Memo

De Hooch monitoring
spanningsbemaling

ME18534f1

9 maart 2020

Figuur 1 Overzicht meetpunten belendende panden

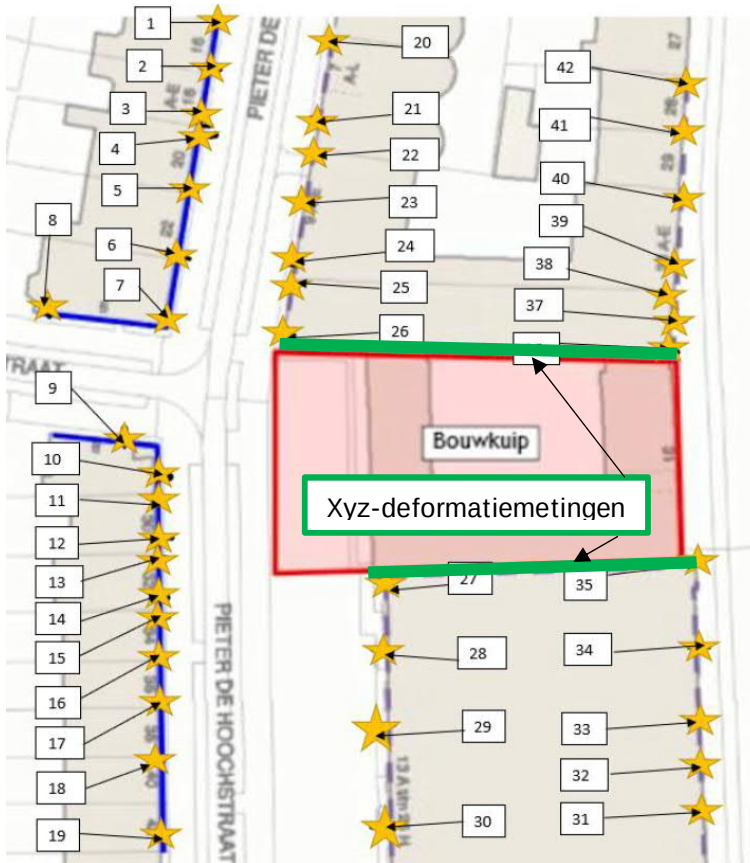
Door de spanningsbemaling treden mogelijk grotere pandzakkingen op dan in het monitoringsplan (RA18274c4, d.d. 17 april 2019) rekening mee is gehouden. Het wordt voorgesteld om nieuwe grenswaardes voor de monitoring aan te houden. De nieuwe grenswaardes zijn de berekende pandzakkingen uit de risicoanalyse (RA18274a2, d.d. 23 oktober 2018) en de pandzakkingen ten gevolge van de spanningsbemaling (zoals gepresenteerd in ME18534e2) bij elkaar opgeteld. De nieuwe signalerings- en interventiewaarden zijn weergegeven in Tabel 1.

Daarnaast wordt geadviseerd om, indien tussen de meetmomenten die genoemd zijn in het monitoringsplan een periode langer dan 1 maand zit, een herhalingsmeting (hoogtemetingen voor alle belendende panden en deformatiemeting van de gevels direct langs de bouwkuip) uit te voeren, gedurende de periode dat stijghoogte tot onder NAP-4m verlaagd wordt.

De monitoring van de belendende panden wordt al uitgevoerd, dus er zijn al nulmeting en herhalingsmetingen uitgevoerd. De meetlocaties zijn in Figuur 1 weergegeven. Op de punten die zijn aangegeven met een ster worden hoogtemetingen uitgevoerd. De direct aan de bouwkuip grenzende gevels (met groen aangegeven) worden middels xyz-deformatiemetingen gemonitord.

Tabel 1 Nieuwe signalerings- en interventiewaarden voor verticale verplaatsing belendende panden

Belending	Signaleringswaarde [mm]	Interventiewaarde [mm]
KPN-gebouw	8	10
Hotel*	3	5
Overig*	3	5

Figuur 2 Locaties peilbuizen

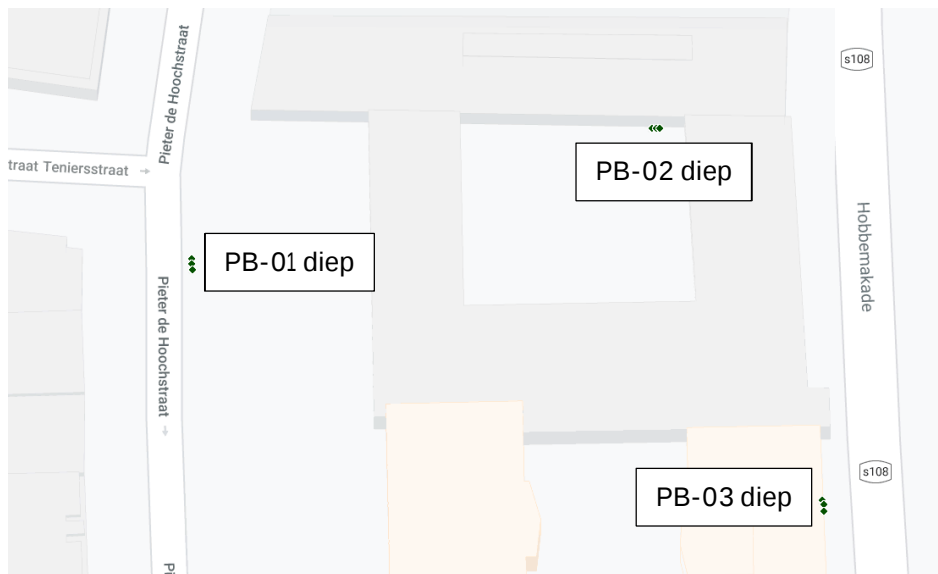
De peilbuizen worden automatisch gemeten en zijn altijd in een online platform te raadplegen. De metingen zijn gekoppeld aan grenswaarden uit het monitoringsplan (RA18274c4, d.d. 17 april 2019). Deze grenswaarden zijn niet meer van toepassing, omdat de stijghoogte tot grotere diepte wordt verlaagd. Derhalve zijn nieuwe grenswaarden nodig. De grenswaarden zijn afgeleid uit de analyses en berekeningen van Loots (10710615M.1 v2, d.d. 21 februari) en de resultaten uit de risicoanalyse omgevingsbeïnvloeding (ME18534e2). De interventiewaarde wordt gekozen op basis van de uiterste situatie die beschouwd is in de genoemde memo's. De signaleringswaarden zijn gekozen op 0,2m boven de interventiewaarden.

De locaties van de peilbuizen zijn weergegeven in Figuur 2.

Tabel 2 Nieuwe signalerings- en interventiewaarden voor de diepe peilbuismetingen

Peilbuis	Signaleringswaarde [m t.o.v. NAP]	Interventiewaarde [m t.o.v. NAP]
PB-01 diep	-5,05	-5,25
PB-02 diep	-5,40	-5,60
PB-03 diep	-5,80	-6,00
